Ministero dell' Ambiente e della Sicurezza Energetica

Parere n. 14 del 21 ottobre 2024

Progetto:	<p><i>VIA ex art. 23 del D.Lgs. 152/2006</i></p> <p><i>"Stabilizzazione di un versante in località Fornace di Troghi (area Piscinale)" - variante al progetto</i></p> <p><i>"Intervento di ampliamento alla terza corsia del tratto Firenze Sud - Incisa lungo l'AUTOSTRADA A1 MILANO - NAPOLI - Lotto 2 Variante San Donato"</i></p> <p><i>ID VIP 12904</i></p>
Proponente:	<p><i>AUTOSTRADE PER L'ITALIA S.P.A.</i></p>

Figura 6– Viabilità di accesso per la manutenzione del sistema di drenaggio e del verde: in ocra la pavimentazione permeabile con pendenze più dolci in misto granulare; in grigio la pavimentazione impermeabile a finitura bituminosa col piazzale di manovra per l'accesso al pozzo 2.

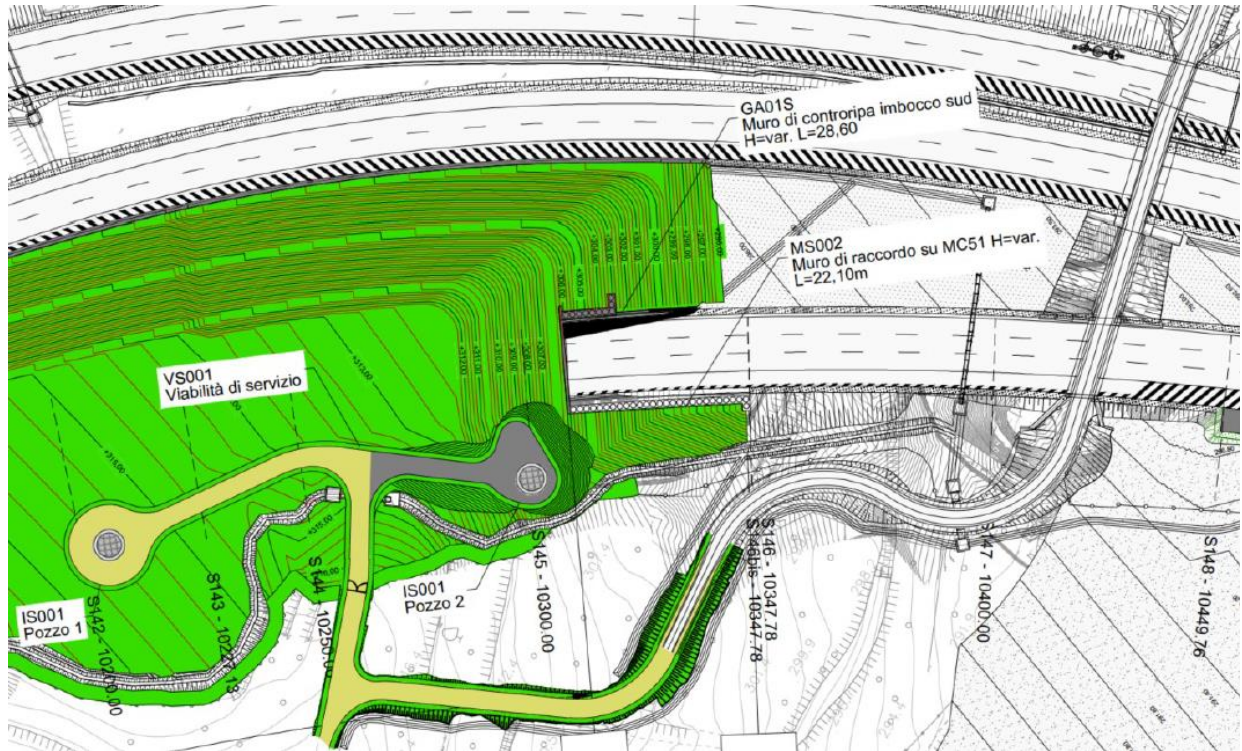
Il piano operativo, all'art. 23 delle norme tecniche di attuazione, per le strade ricadenti nel territorio rurale, esclude l'asfalto per il fondo stradale; il Comune di Rignano sull'Arno in relazione a ciò indica una specifica condizione ambientale, di cui è stato tenuto conto nel quadro prescrittivo conclusivo.

Condizione ambientale	7.
Macrofase	ANTE-OPERAM
Fase	Progettazione esecutiva
Ambito di applicazione	Aspetti progettuali
Oggetto della prescrizione	Deve essere modificata la tipologia di finitura del tratto di strada a servizio dei pozzi drenanti - prevista secondo gli elaborati depositati agli atti del presente procedimento con manto di copertura in conglomerato bituminoso (circa 36 metri) - in manto altrettanto efficiente per le esigenze
